工程指示 / 要求簡箋(E.I.)

工程指示編號：EI/ 9291 /18 修改版次：A
 工程編號：J836 工程名稱：日出康城7期平台
 工程項目：拆圍生蓋 (VMU-A)
 收件人：生院 發件人：李權鵬 日期：2018/4/30

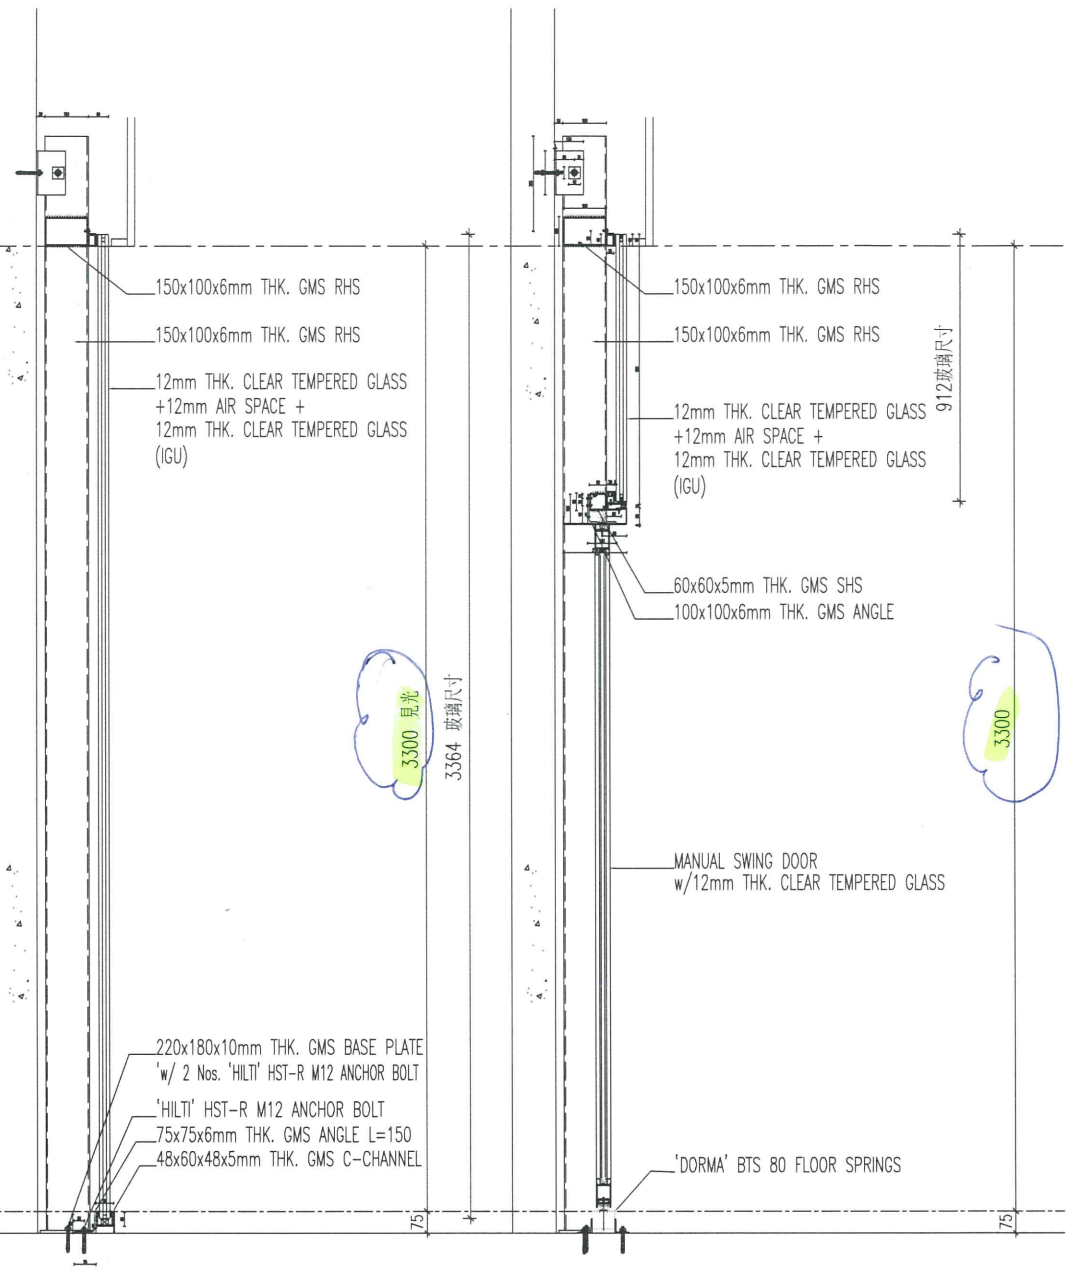
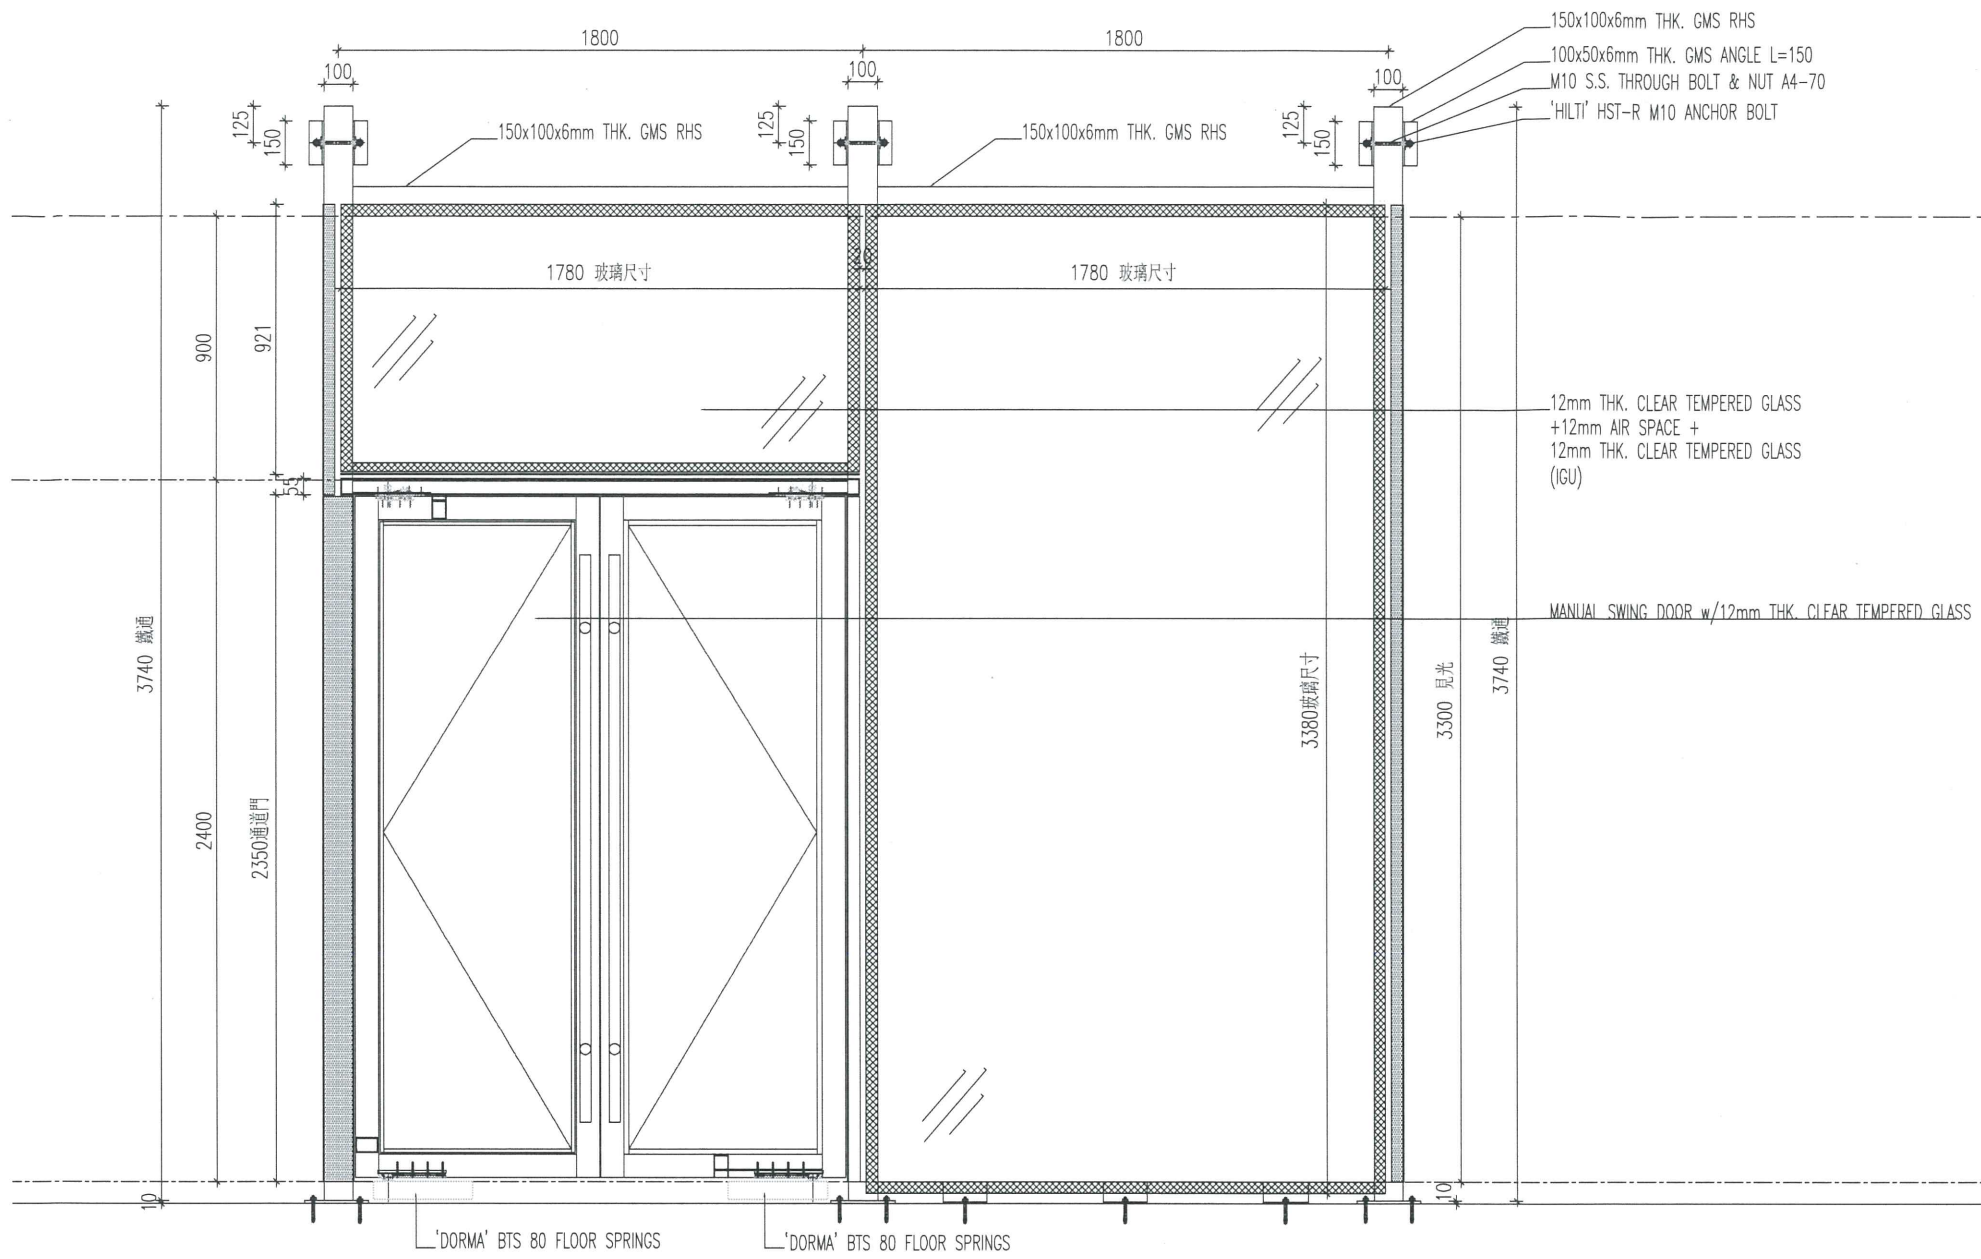
過道門窗及見光更正 3200, 連 CAD 重新上傳.

高度 3075 改 3300
